地震対策 –ブローアウトパネル閉止装置の加振試験の再試験結果–

論点No.23

ワーキングチーム検証結果

ブローアウトパネル閉止装置加振試験装置

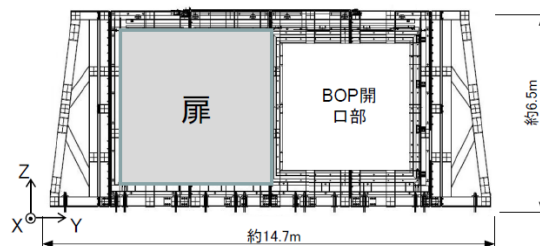
- 原子炉建屋内の圧力が上昇した際に自動的に開放される「ブローアウトパネル」について、開放後、開口部を再度閉止するための閉止装置を設置
- ブローアウトパネル閉止装置は、地震後においても動作可能であることが求められるため、実機と同じ構造・サイズの試験体を用い、耐震設計の基準となる地震の揺れ(基準地震動)に基づく加振試験を実施
- 一回目の加振試験では、扉のスライド方向の電動駆動用のチェーンの一部が破損するとともに、扉が閉状態を維持できなくなる不具合が発生

- チェーン破損の原因は、地震により扉のスライド方向に慣性力がはたらき、扉と一体となっているチェーンガイドなどを通して、チェーンに過大な引っ張り方向の力が働いたことによるものと推定
- 扉が閉状態を維持できなくなったことについては、チェーンの破損に加え、各部のガタツキによるものと推定
- これらへの対策として、地震時に扉が慣性力で動くことがないように、装置の両端に門(かんぬき)を追加する対策を講じた。
- 対策後に、再度加振試験を行った結果、同様の不具合は発生せず、ブローアウトパネル閉止装置は地震前後で健全性を維持できることを確認

ブローアウトパネル閉止装置については、一回目の加振試験で確認された不具合への対策を講じた上で再試験を実施し、同様の不具合が生じないとの結果を得ていることを確認。
